ZDP.1/ZP.3310.21.2017

**WYJAŚNIENIA ORAZ MODYFIKACJA TREŚCI
SPECYFIKACJI ISTOTNYCH WARUNKÓW ZAMÓWIENIA**

Przebudowa drogi 1704Z od węzła Stargard Zachód drogi krajowej S10 do skrzyżowania z drogą gminną w miejscowości Lipnik wraz z przebudową skrzyżowania

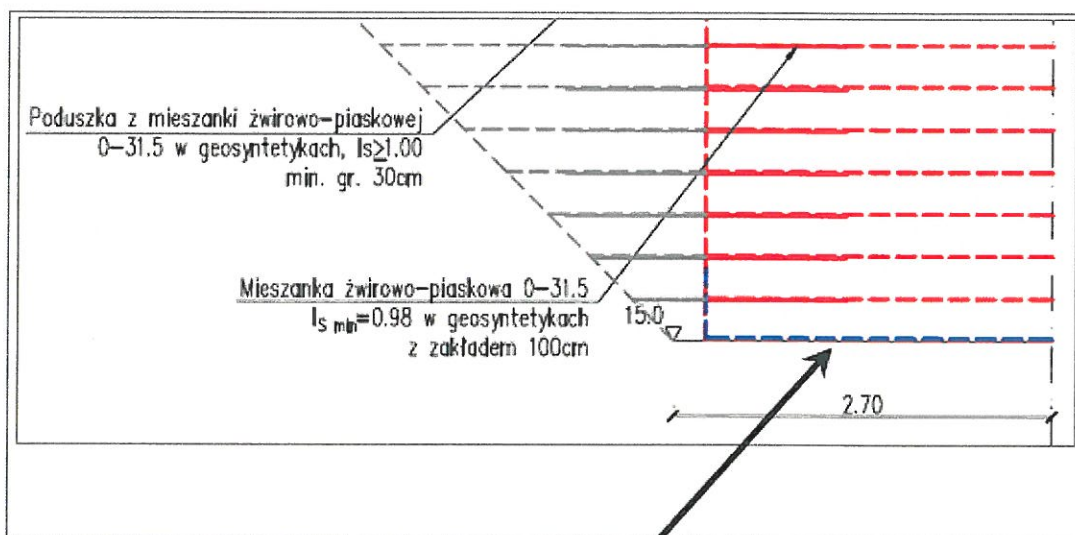
4.3 Prosimy o jednoznaczne wskazanie, które zapisy odnośnie parametrów geosyntetyku do zbrojenia nasypu/poduszki pod korpusem przepustu obowiązują Wykonawców dla celu wyceny inwestycji jak i późniejszej realizacji?

Czy ma to być:

- geowłóknina separacyjna o gramaturze co najmniej 500g/m² Rc=30kN/m
(Zgodnie z opisem technicznym rozdział 7.1 Projektu Wykonawczego Branży Mostowej)

Czy może:

- geowłóknina o wytrzymałości co najmniej 80 kN/m oraz dużej odkształcalności, zapewniająca swobodny przepływ wody – wodoprzepuszczalność prostopadła do

powierzchni geowłókniny powinna być nie mniejsza niż 70 l/m²s (wg EN ISO 11058).

(Zgodnie z rozdziałem 2.3. z SST D-02.05.01. WYMIANA GRUNTU)

Do wzmocnienia gruntu należy zastosować geowłókninę o masie powierzchniowej min. 500 g/m² i odporności na przebicia statyczne CBR min. 5 kN, Rc \geq 30 kN/m. Geosyntetyk należy wycenić w pozycji 4.5 kosztorysu załącznik nr 13.
